1. Verstärkung des Höhenruder-Antriebsbeschlags im Rumpf
2. Änderung des Betriebshandbuches

Alle ASW 15 und 15 B incl. Wandlungsformen als Motorsegler

ASW 15
ASW 15 B
Technische Mitteilung
Nr. 22

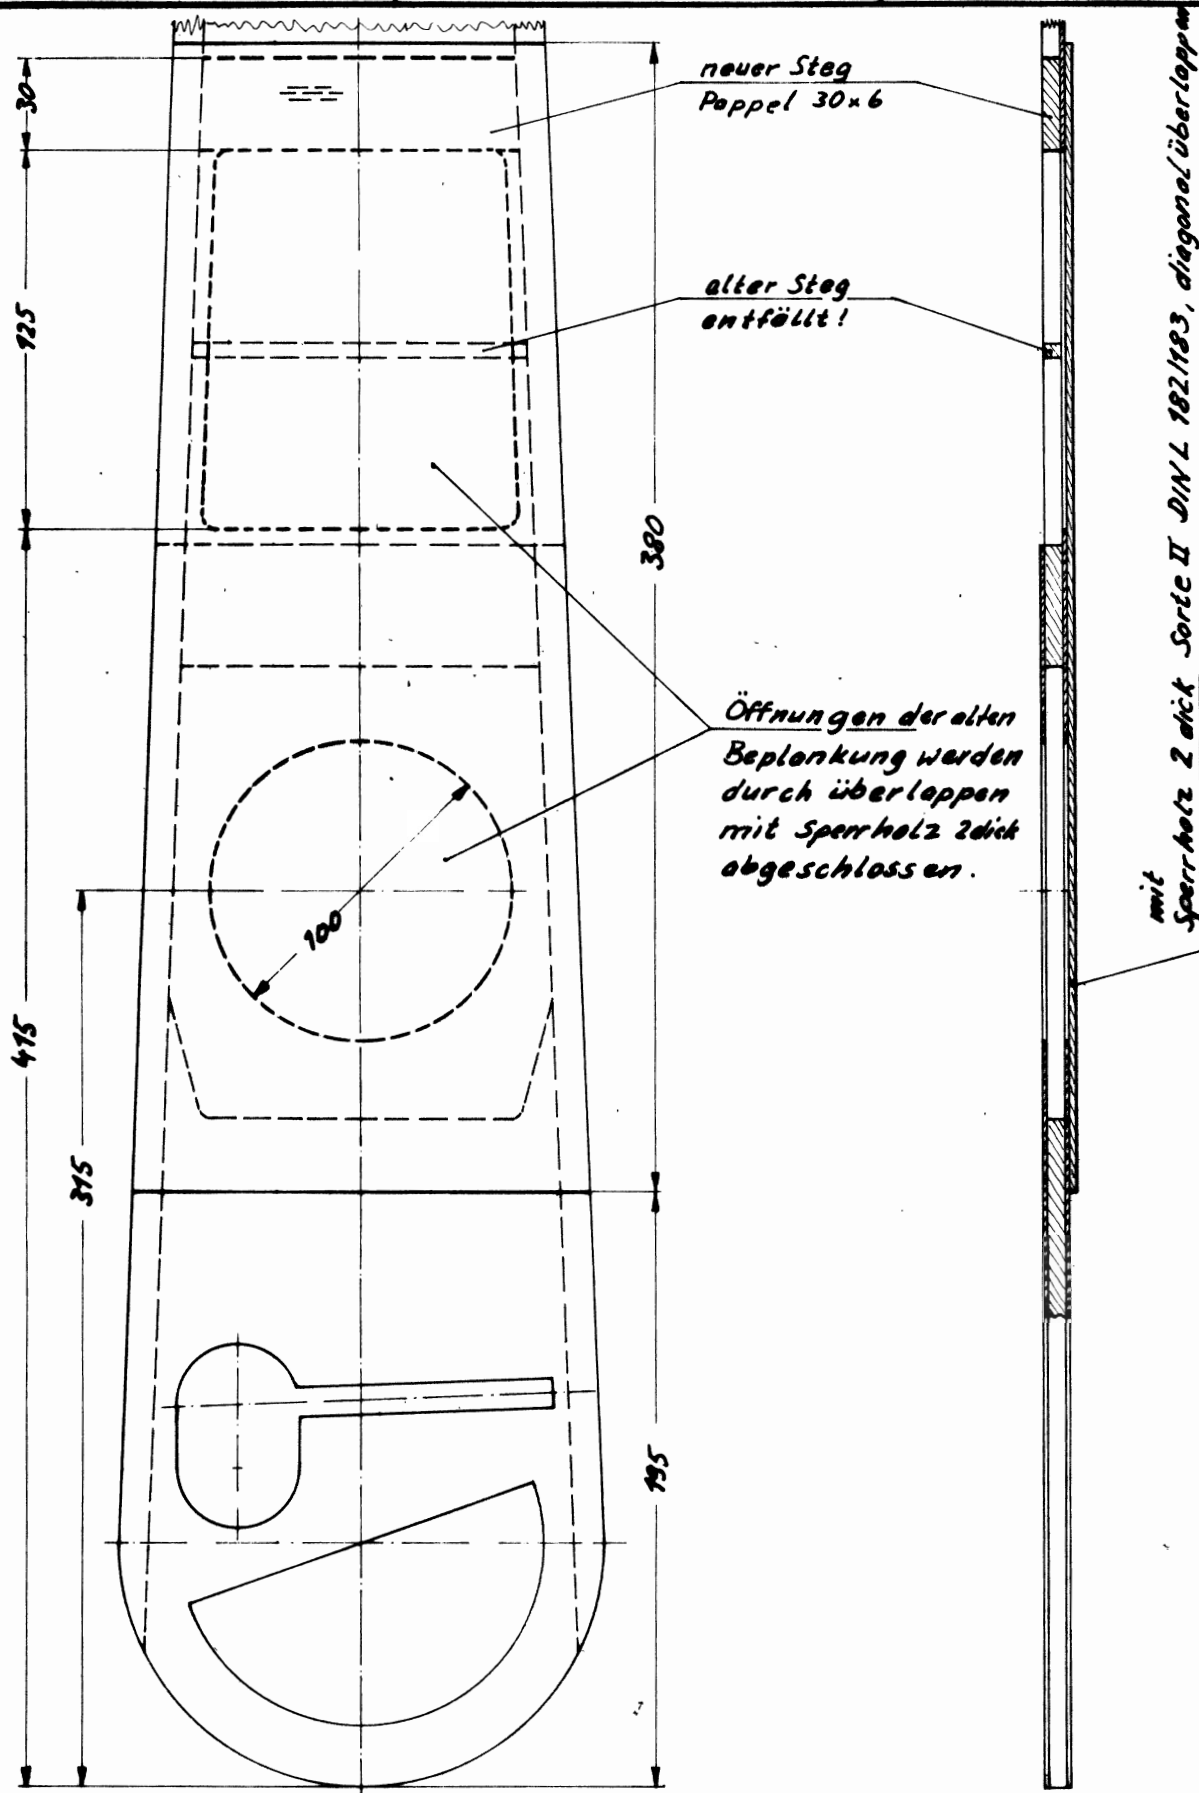
1. Bis zur Verstärkung des Höhenruder-Antriebshebels (siehe unten unter 2.) muß dieser entsprechend dem Verfahren nach LTA 81-265 (TM 21) überprüft werden.
2. Nach sorgfältiger Abwägung aller Einwände, insbesondere auch der Fehler, die bei der nicht einfachen Reparatur auftreten könnten, haben wir uns im Einvernehmen mit dem LBA entschieden, die Verstärkung aller im Betrieb befindlichen Höhenruder-Antriebshebel zu veranlassen. Dazu ist das Seitenruder abzubauen und die Öffnungen im Unterteil des Seitenflossenholmes laut Zeichnungsblatt 1 dieser TM herzustellen.

Einen zusätzlichen Steg im Seitenflossenholm einleimen (siehe Zeichnungsblatt 1 dieser TM).

Die Öffnungen im Holm nach vorheriger Konservierung der Innenseiten durch Überlappen mit Sperrholz, 2 dick, wie auf Zeichnungsblatt Nr. 1 ersichtlich, schließen. Alle Reparaturstellen von außen nachlackieren; Seitenruder wieder anbauen und absichern.

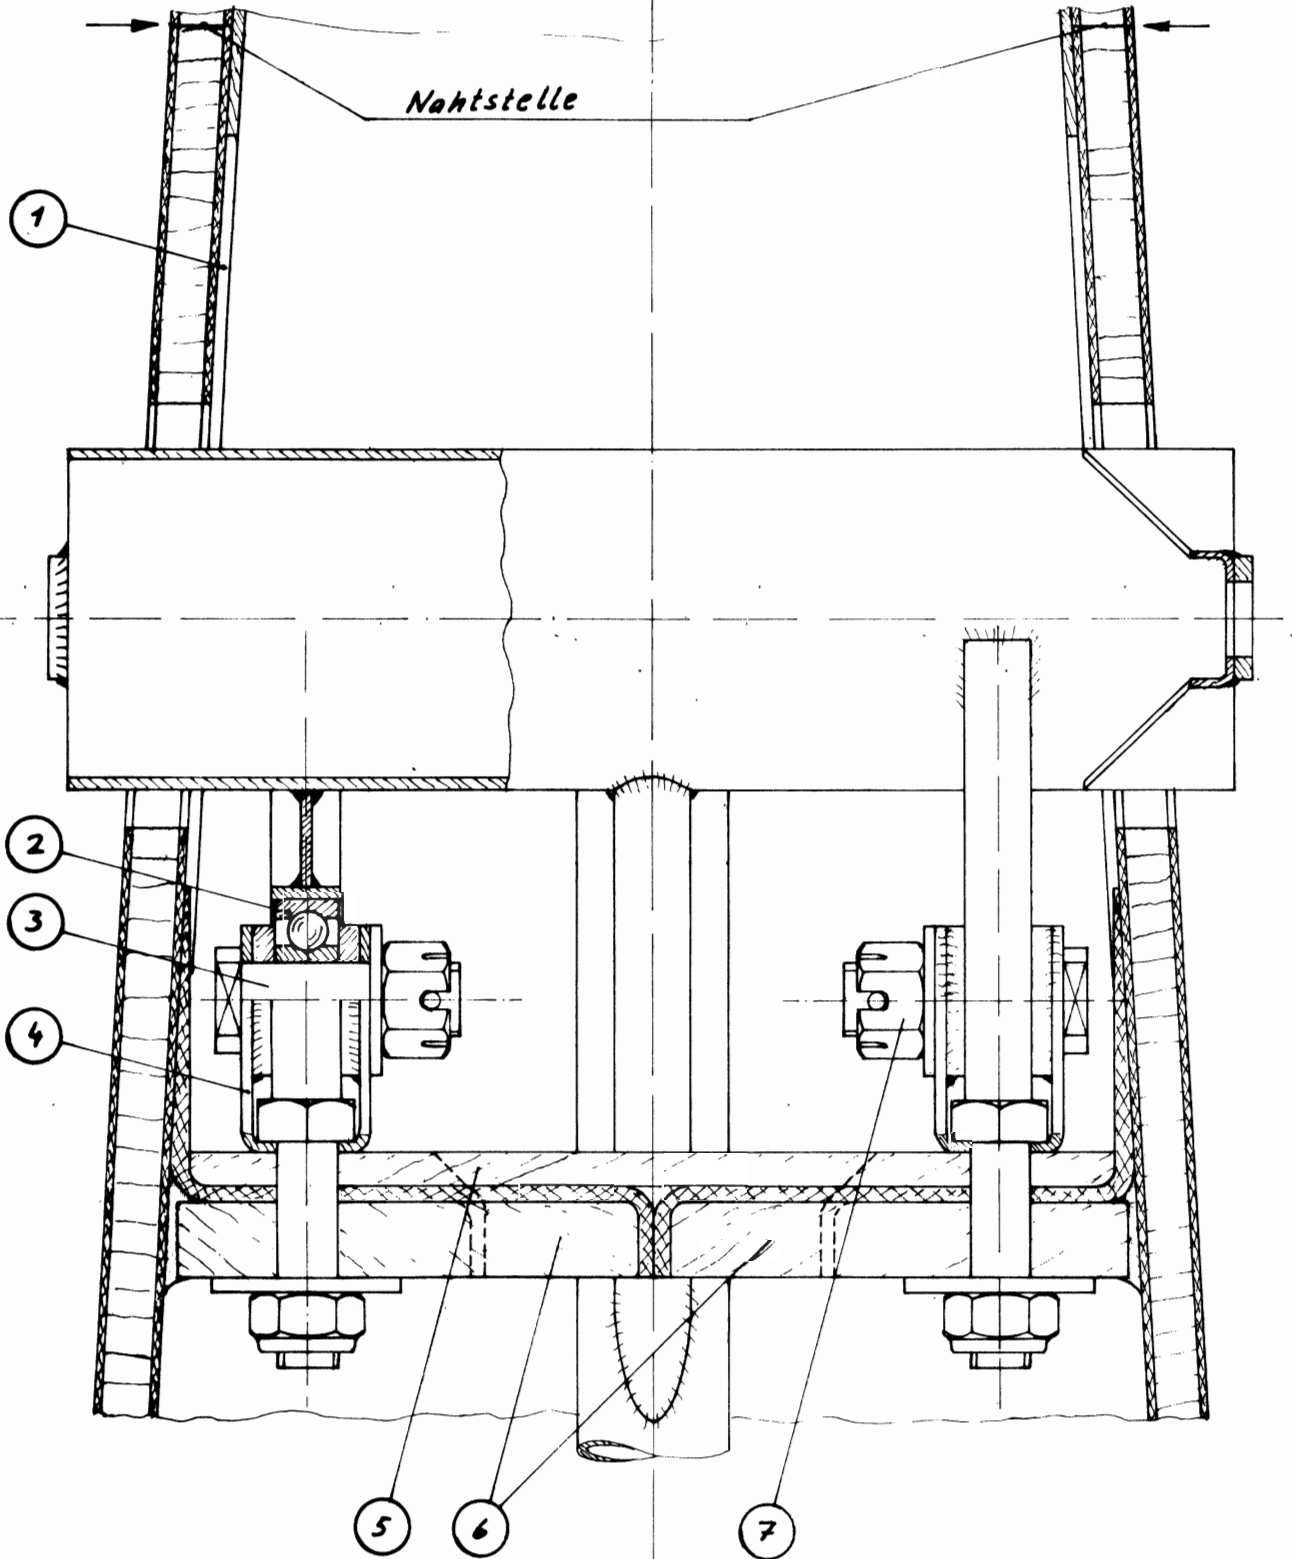
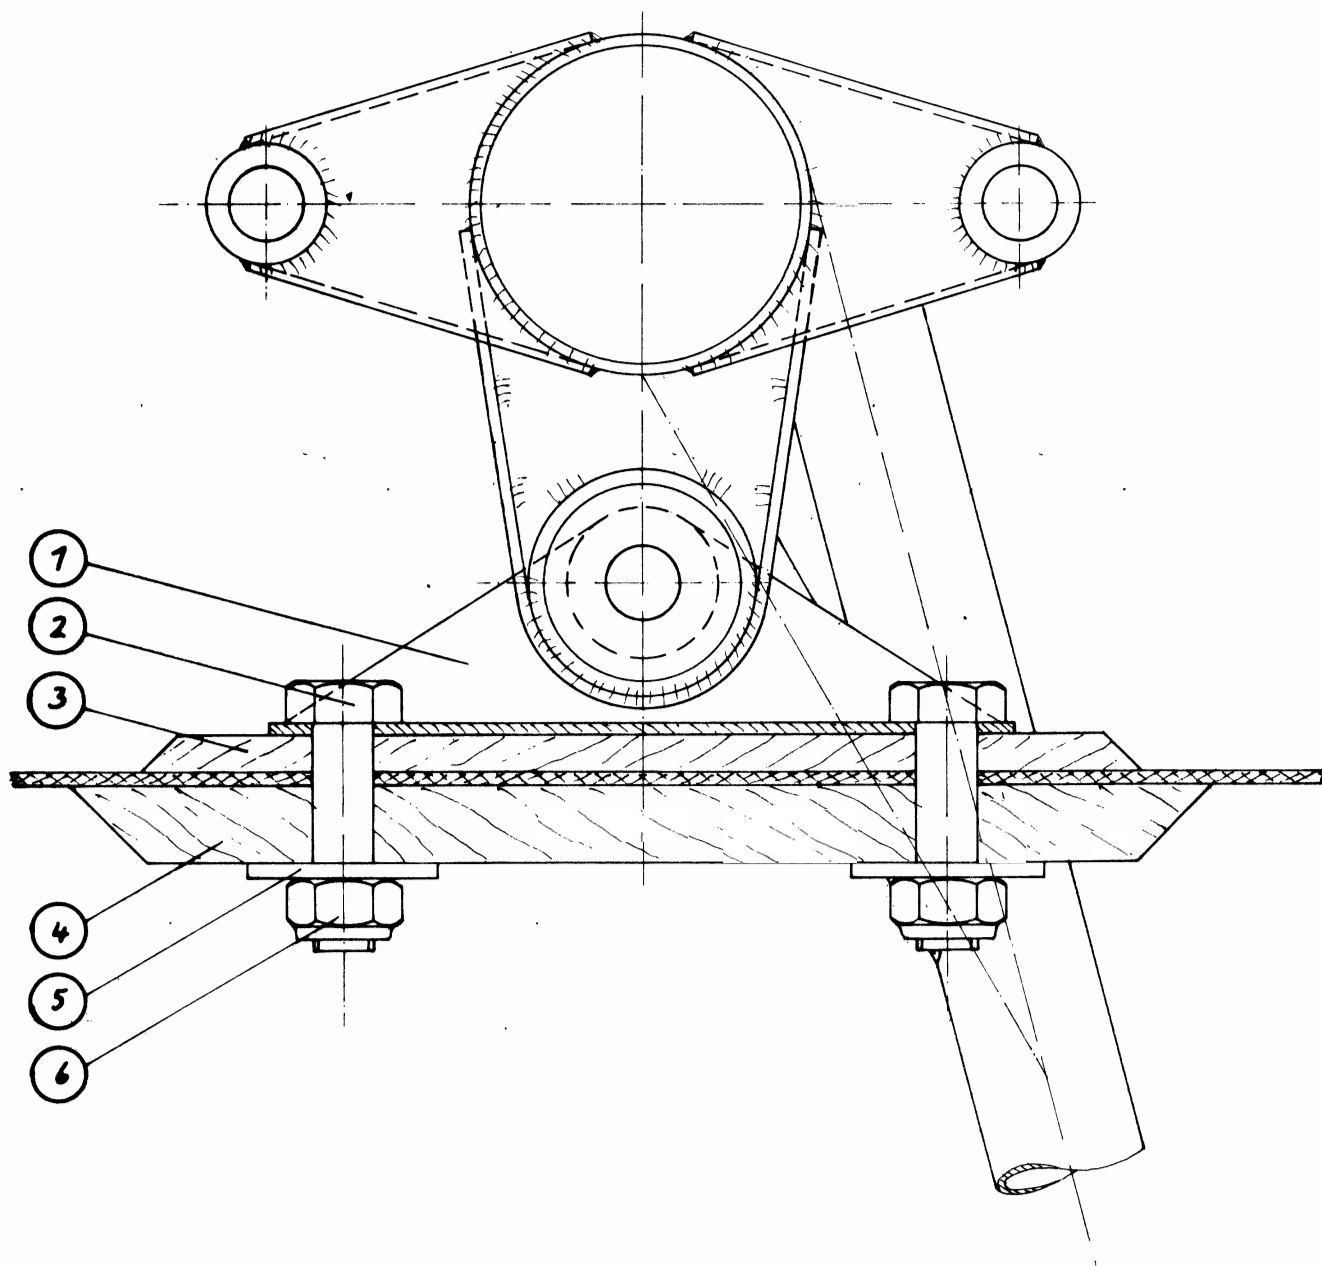
Die Nahtstellen der eingesetzten Seitenflossenschalenstücke an beiden Seiten der Seitenflossenschalen oberhalb der Höhenleitwerkslagerung sind durch vorsichtiges Abschleifen der Lackschicht freizulegen (auf Zeichnungsblättern Nr. 2 und 4 dieser TM erkennbar). Die Schalenstücke nach der alten Naht sauber herausschneiden. Die Sperrholzverstärkungsringe an den Innenseiten werden mit durchgeschnitten, aber nicht entfernt (Delaminationsgefahr des Tubuskernsandwich).

Eventuell angebrochene Sperrholzaufleimer an der Seitenflossenrippe sind zu entfernen. Falls nötig sind neue Aufleimer Teil-Nr. 150.11.0170 und 151.11.0171 (siehe Zeichnungsblätter Nr. 5 und 6 dieser TM) entsprechend den Zeichnungen Blatt Nr. 2 und 3 einzupassen. Neue Bohrungen nach den vorhandenen alten Bohrungen im GFK anreißen, vor dem Einbauen passend bohren und mit Harz konservieren.

2	Aufleimer		Sperrholz, Sorte II	DIN L 182/183	151. 11. 0171
St.	Benennung	Lfd. Nr.	Werkstoff	Rehmaß Teil- oder DIN-Nr.	Bemerkung

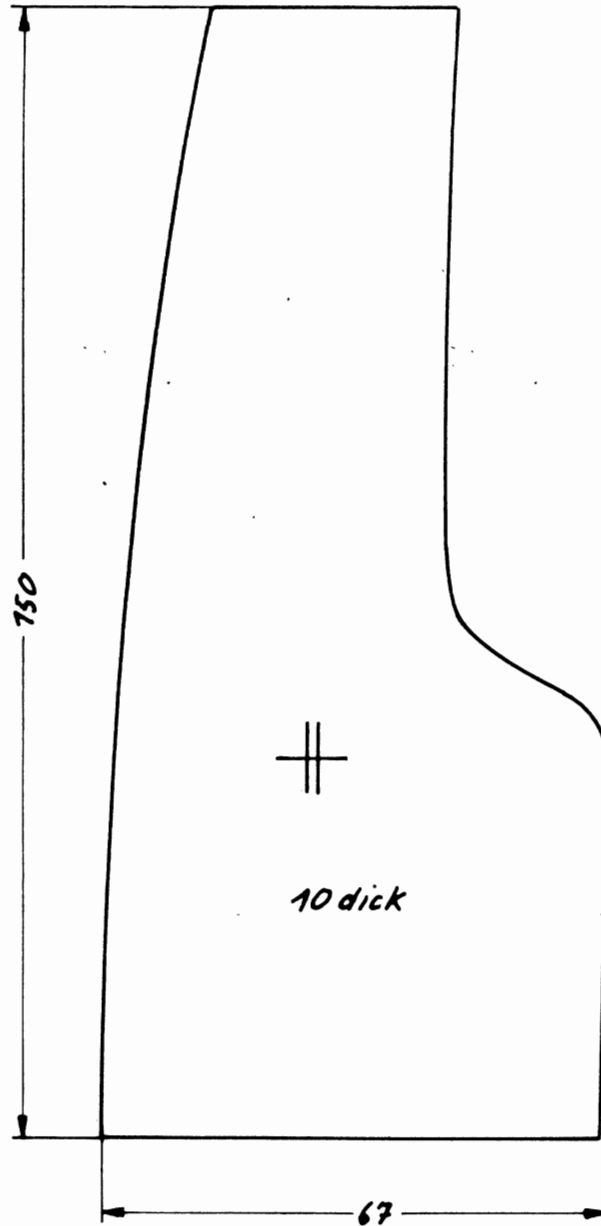
Es wird empfohlen bei ASW 15 (Werk-Nr. 15001 bis 15183) - sofern nicht schon früher ersetzt - die verstärkten Aufleimer Teile-Nr. 151.11.0171 auf der Unterseite der Seitenflossenrippe zu verwenden.

Zeichnungsblatt 7
Anzahl der Blätter: 11

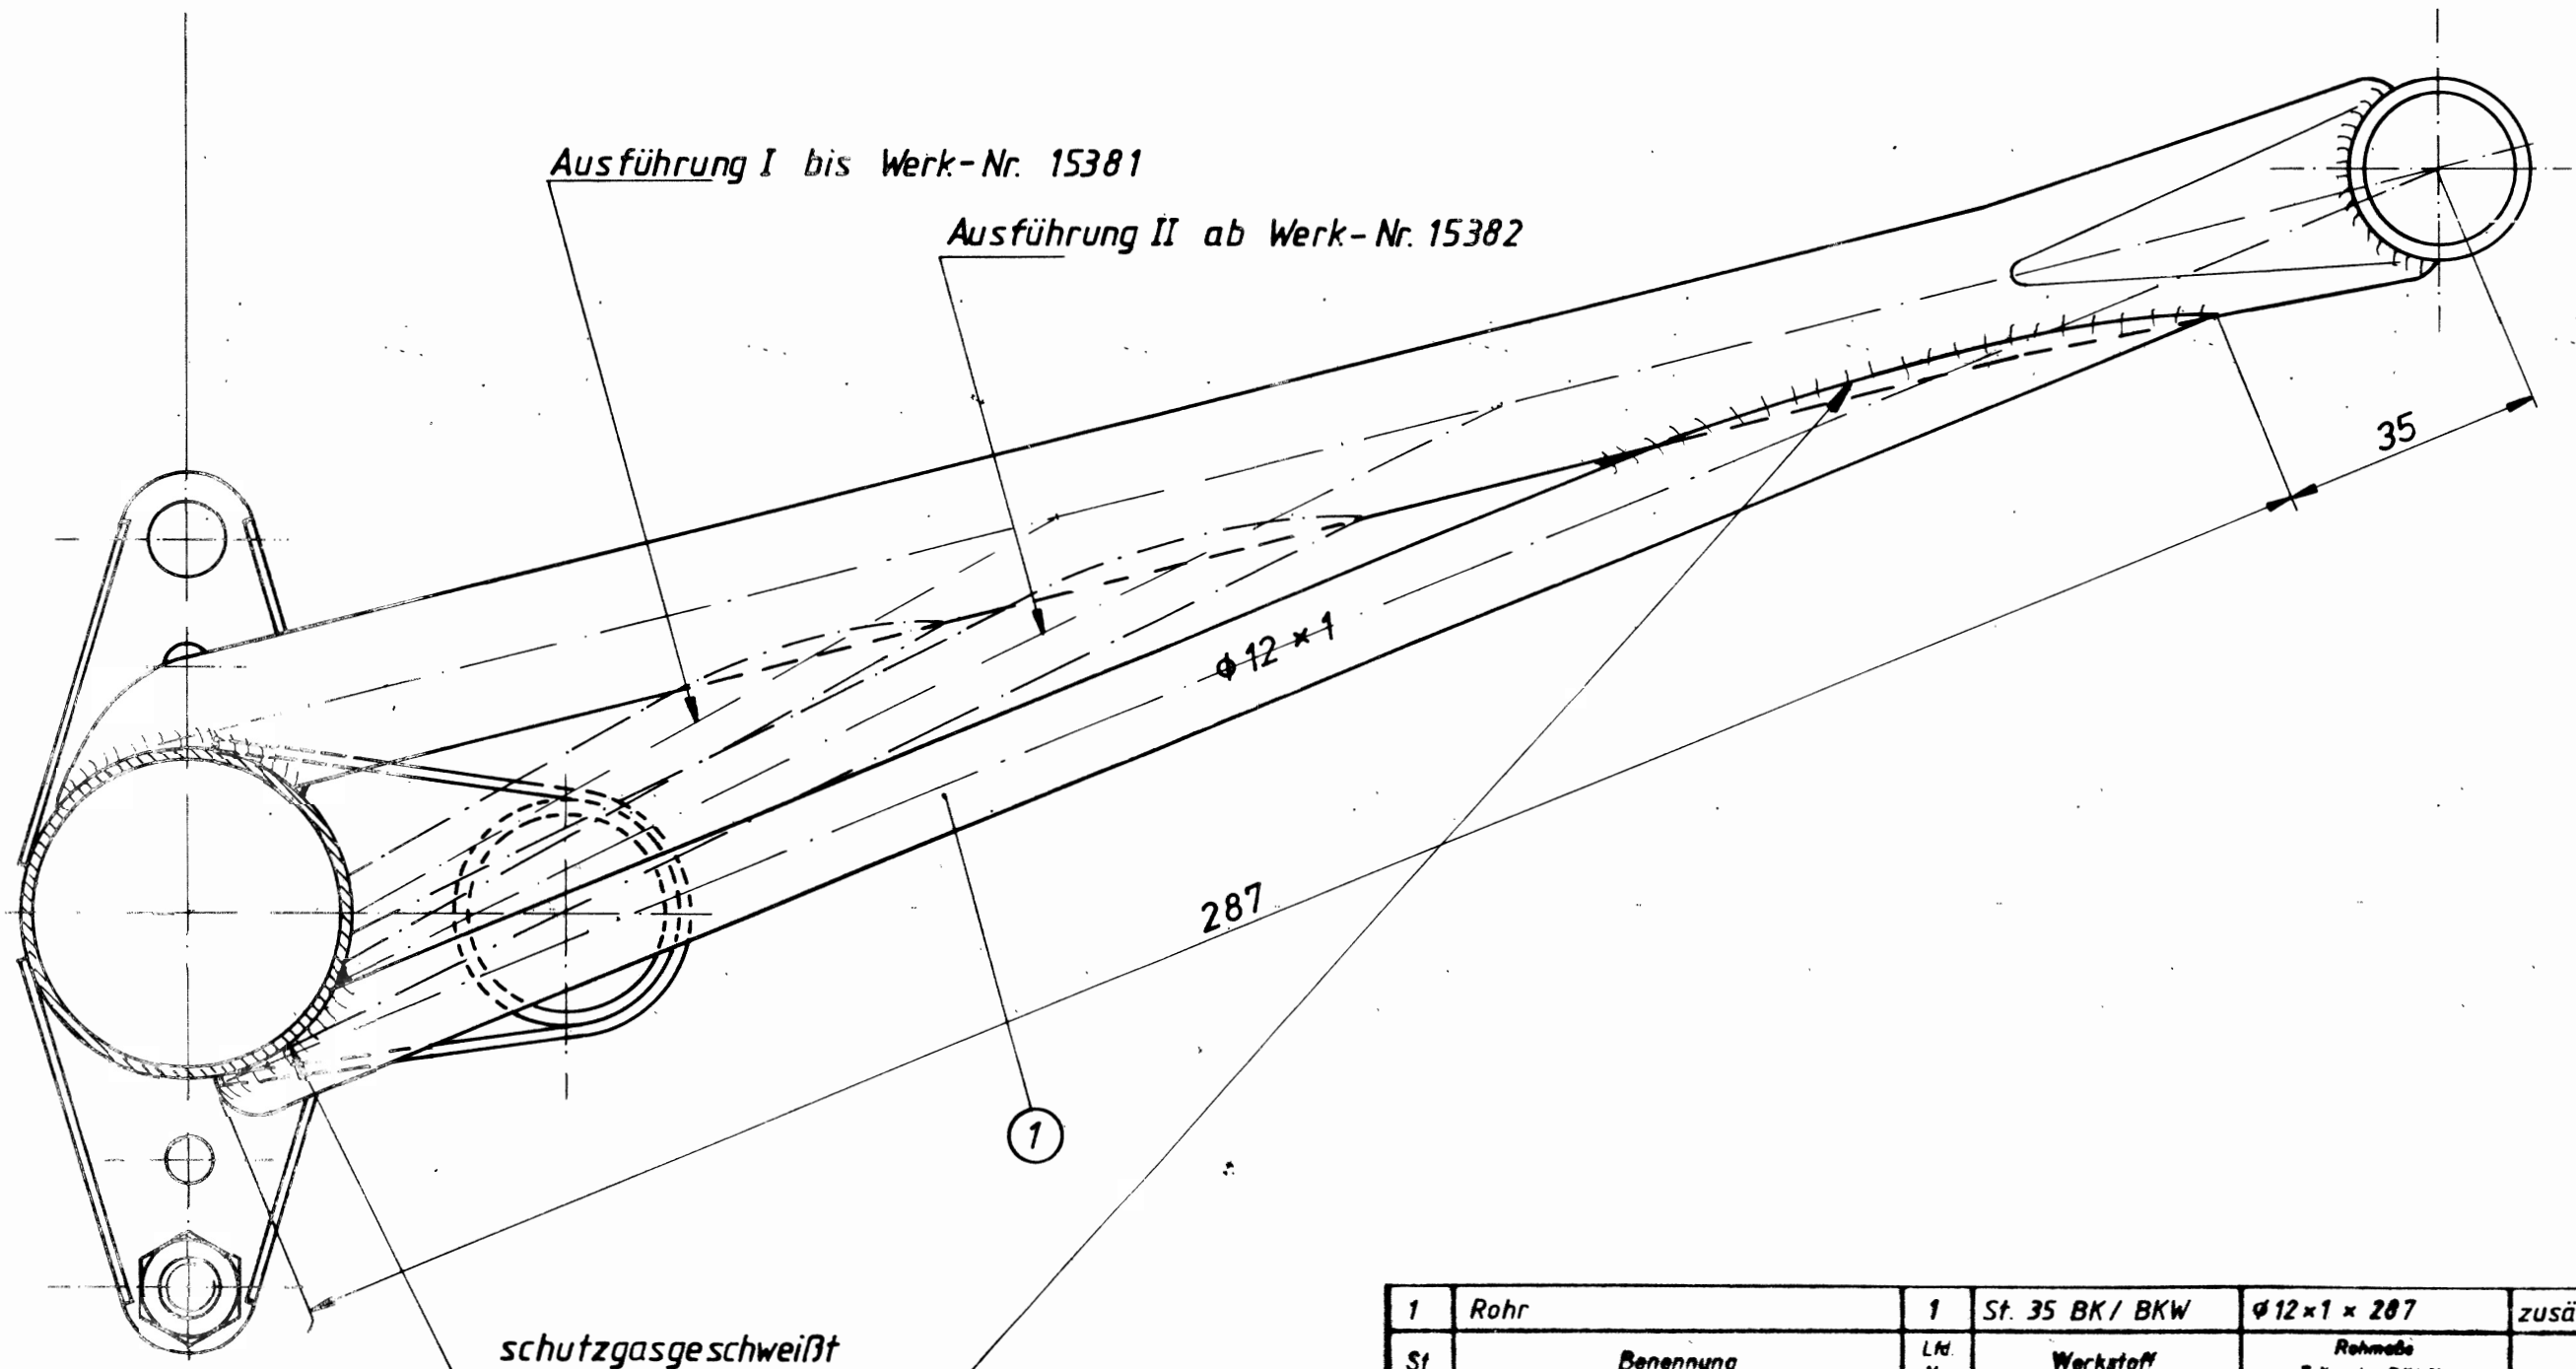
Der Höhenruder-Antriebsbeschlag selbst wird gemäß Zeichnungsblatt 151.35.1011, Ausführung IV durch ein zusätzlich angeschweißtes Rohr \varnothing 12 x 1, St 35 BK oder BKW verstärkt. Dazu ist der Hebel an den Schweißstellen sauber vom Lack zu reinigen (z.B. sandstrahlen).

Um möglichst geringen Schweißverzug zu garantieren, ist Schutzgasschweißung unter Verwendung des Schweißdrahtes 1.7324.0 anzuwenden. Das Pendelkugellager am Ende des Beschlages braucht bei Schutzgasschweißung nicht ausgebaut zu werden und eine Neueinstellung der Höhensteuerung ist normalerweise nicht notwendig.

1	Rohr	1	St. 35 BK / BKW	∅12 × 1 × 287	zusätzlich
St	Benennung	Lfd. Nr.	Werkstoff	Reiße- oder DIN-Nr.	Bemerkung
		Datum	Name	Typ	Benennung
		Beort 29.10.82	JUW	ASW 15	mittlerer
		Gepru		ASW 15 B	Pendelruderbeschlag
		Norm			1:1
		A Schleicher Segelflugzeugbau 6416 Poppenhausen		Zeichnungsnummer L-272	Right
				151.35.1011	TM 22
Zust	Anderung	Datum	Nr	Urspr	Ers 1 gl. Nr. vom 6.7.73
					Ers d
